Rapport de contrôle d'installations électriques à basse et à très basse tension

RÉF. 44/2024/58298/01:1

DATE DU CONTRÔLE 12/03/2024 AGENT VISITEUR Jean François Nibus
 ADRESSE DU CONTRÔLE Rue de Bonnelles 319 - 4102 Seraing TYPE DE CONTRÔLE Visite de contrôle vente ancienne installation (8.4.2.)

Croquis de position élémentaire et descriptif sommaire des tableaux

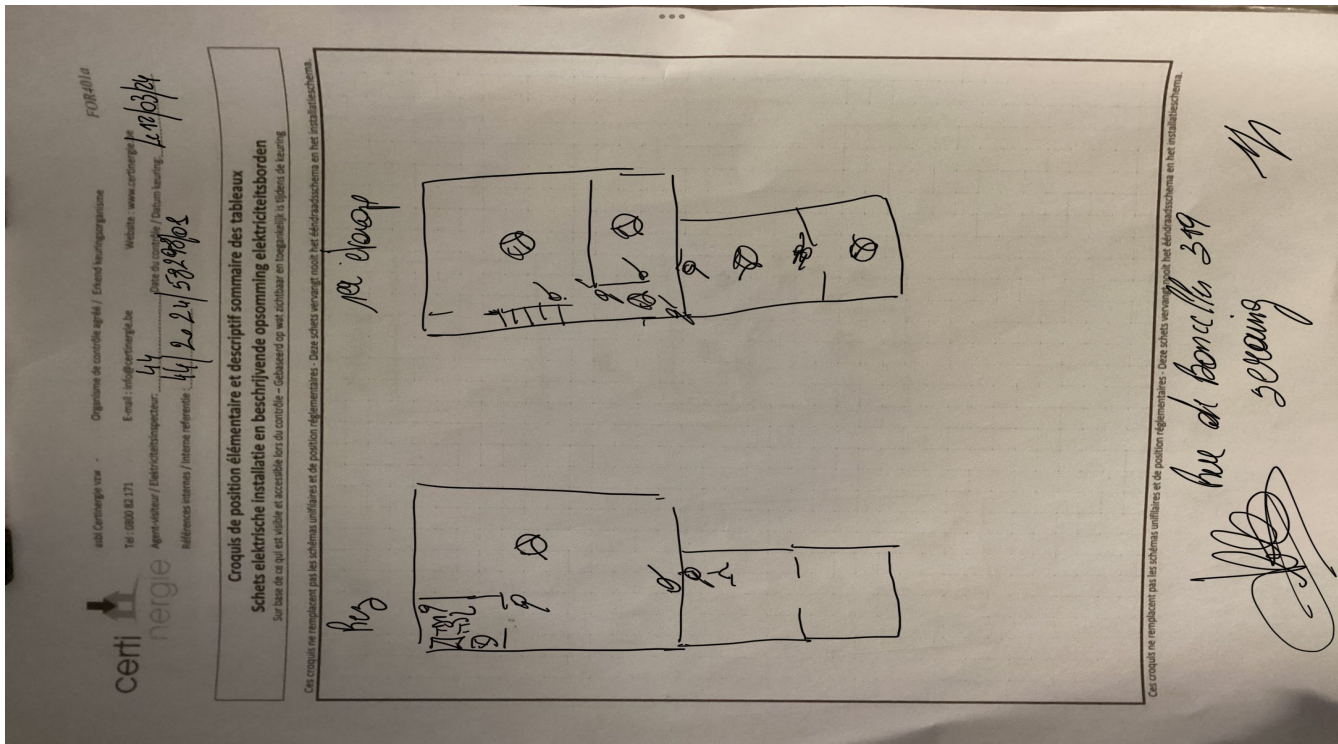
sur base de ce qui est visible et accessible lors du contrôle
Note : ces croquis ne remplacent pas les schémas unifilaires et de position réglementaires
